## Nesjavellir -ósk um frekari upplýsingar

Til : Erla Björg Aðalsteinsdóttir <erla@vso.is>  
Frá : Sigurður Ásbjörnsson  
Heiti : Nesjavellir -ósk um frekari upplýsingar  
Málsnúmer : 202402119  
Málsaðili : Orka náttúrunnar ohf.  
Skráð dags : 27.05.2024 10:32:00  
Höfundur : Sigurður Ásbjörnsson  
**Viðhengi** Mynd 4.1 með spurn.pdf  
Image001.jpg

Vind 4.1 Núverandi skipulag Nesjavellavirkjunar ásamt fyrirhugðum stokkunum á hraunum og klínum viðhánum

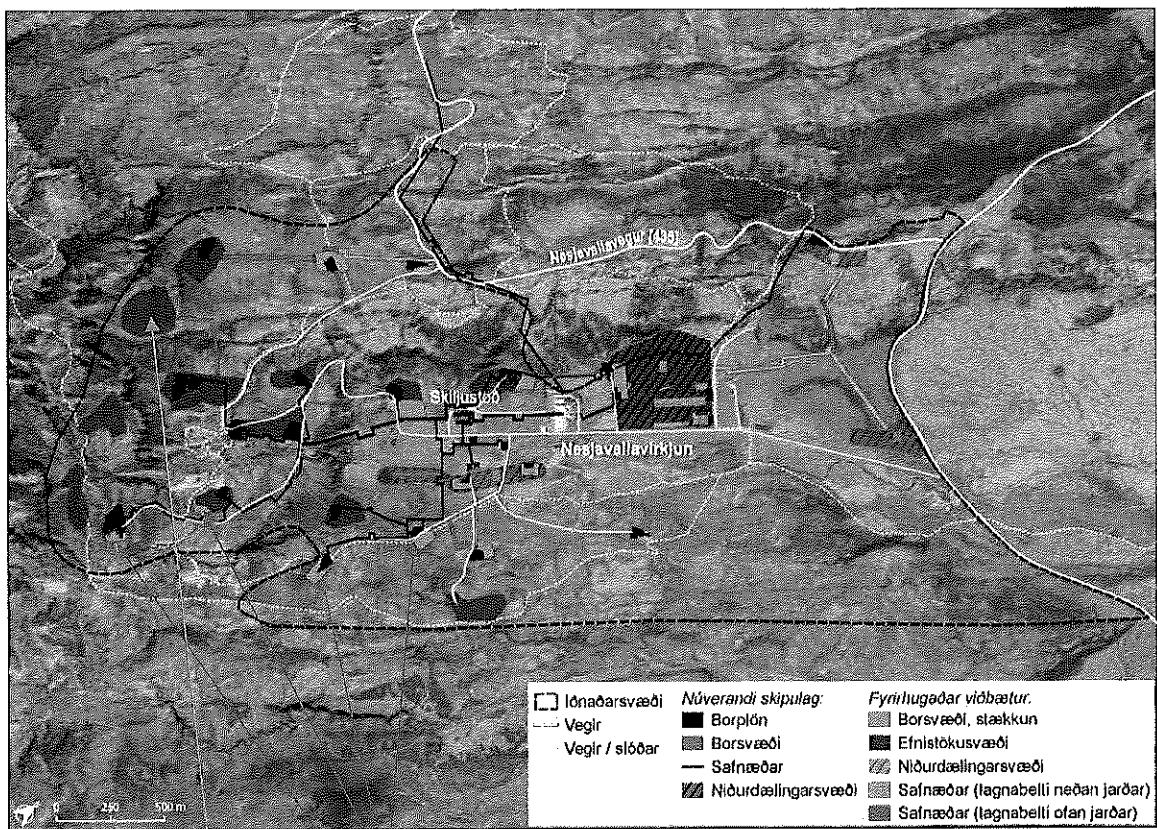
Á mynd 4.1 eru m.a. sýnd borplón sem eru ekki á borsvæðum. Hverju sætir það?

Þarf ekki nýjar lagnir frá þessum nýju holum? Eða duga þær lagnir sem eru fyrir? Eða þarf að skipta út í sverari lagnir?

Er bara verið að leggja lagnir að þessu borsvæði? Þarf ekki að útbúa borplan?

- Þarf ekki nýjar lagnir frá þessum nýju holum? Eða duga þær lagnir sem eru fyrir? Eða þarf að skipta út í sverari lagnir?
  - **Viðbrögð ON:** Það þarf ekki nýjar lagnir í tengslum við þá framkvæmd sem er til umfjöllunar hér.

- Er bara verið að leggja lagnir að þessu borsvæði? Þarf ekki að útbúa borplan?
  - **Viðbrögð ON:** Þessi borsvæði voru skilgreind í eldra umhverfismati og skipulagsvinnu fyrir Nesjavallavirkjun. Á þessum tímapunkti eru ekki áform um að nýta þessi svæði. Möguleiki er þó að í framtíðinni verði þessi svæði skoðuð nánar en ekki liggur fyrir hvort það verði fyrst og fremst til rannsókna eða vinnslu.

- Á mynd 4.1 eru m.a. sýnd borplón sem eru ekki á borsvæðum. Hverju sætir það?
  - **Viðbrögð ON:** Um er að ræða borplón sem útbúin voru á upphafsárum Nesjavallavirkjunar. Í seinni tíð, þegar farið var að skilgreina borsvæði, hafa ekki verið áform um að bæta við borplónum á þessum svæði og því ekki verið skilgreind sérstaklega borsvæði í kringum þau.
